Dotyczy: postępowania o udzielenie zamówienia objętego ustawą Prawo Zamówień publicznych pt.: Dostawa i zabudowa zespołu kogeneracyjnego o mocy ok. 1 MWe i ok. 1 MWt w EC Marklowice wraz z infrastrukturą towarzyszącą na gaz z odmetanowania z KWK ROW Ruch Marcel (nr sprawy 542400156).

Działając w oparciu o art. 135 ust. 1 i 2 ustawy z dnia 11 września 2019r. Prawo zamówień publicznych, Zamawiający udziela wyjaśnień na zapytania Wykonawców:

Poniżej przedstawiono schemat istniejących połączeń dla istniejącego agregatu.

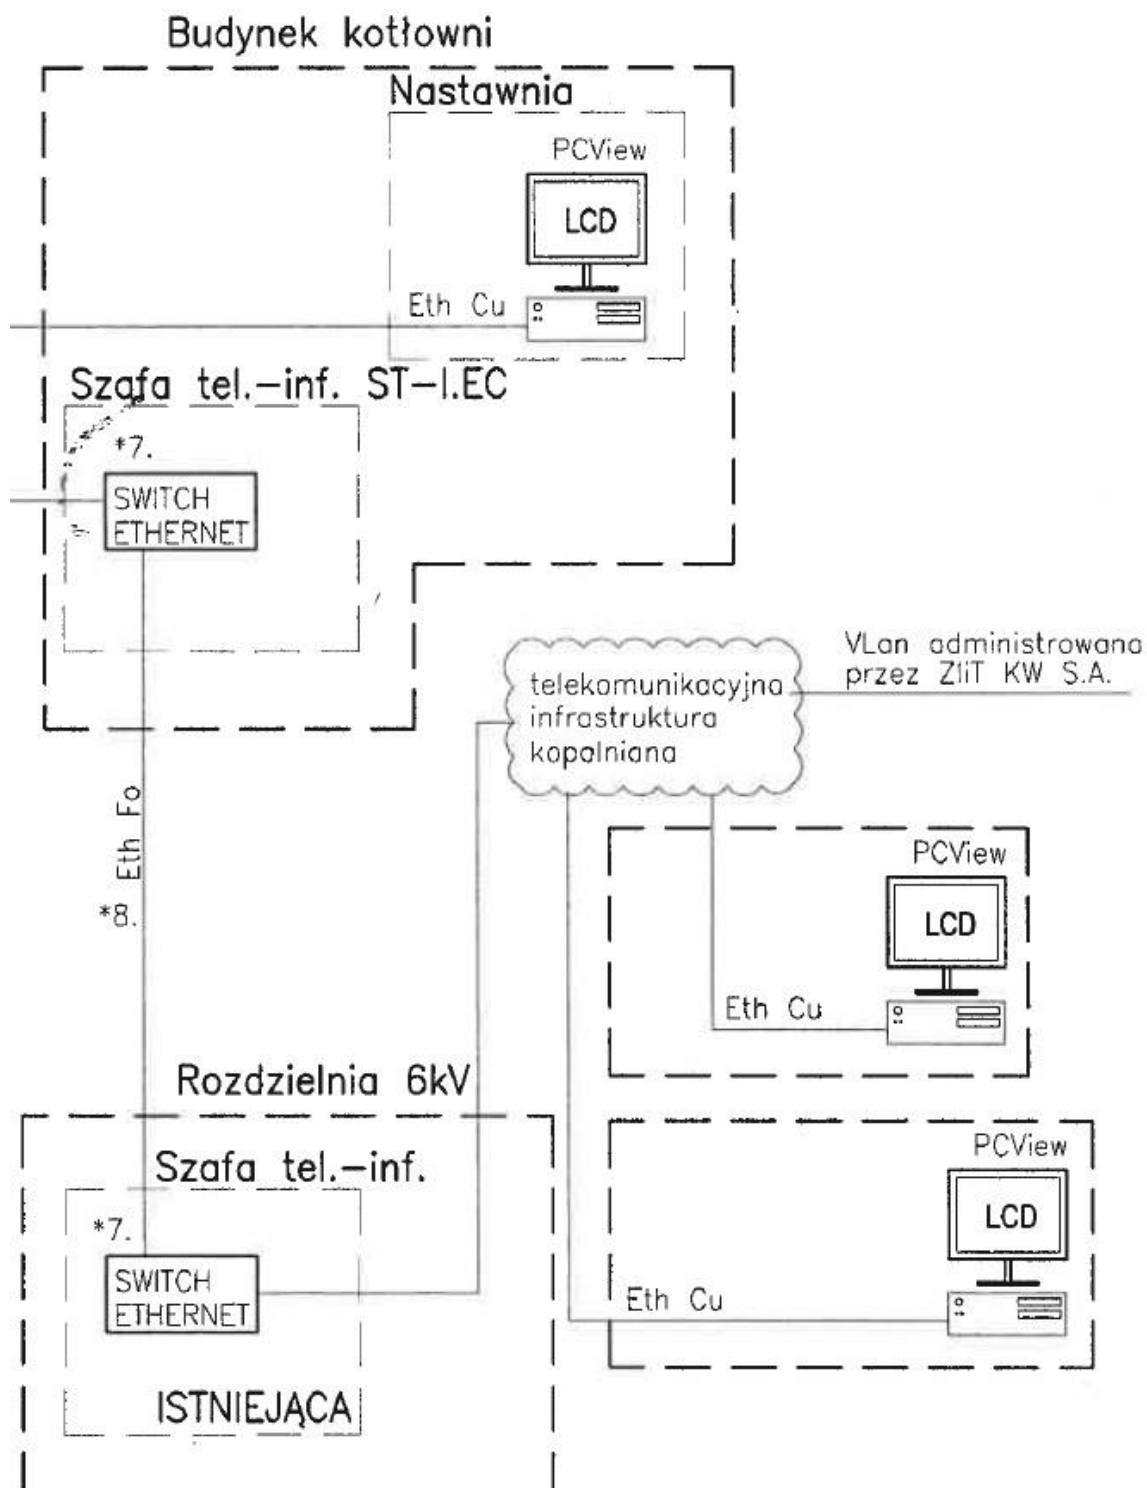
Prosimy o udostępnienie dokumentacji instalacji telekomunikacyjnej, która ma być wykorzystana do realizacji łącza pomiędzy systemem obiektu a nowopowstającym obiektem kogeneracyjnym. Jeśli to możliwe prosimy o udostępnienie protokołów pomiarowych łącza.

Odp.: Zamawiający zakłada częściowe wykorzystanie istniejącej sieci światłowodowej, wymagane ewentualne nowe odcinki światłowodów i związanych z nimi elementami infrastruktury IT wynikłe na etapie projektowania, powinny zostać zainstalowane przez Wykonawcę zadania z wykorzystaniem istniejących estakad i kanałów kablowych.
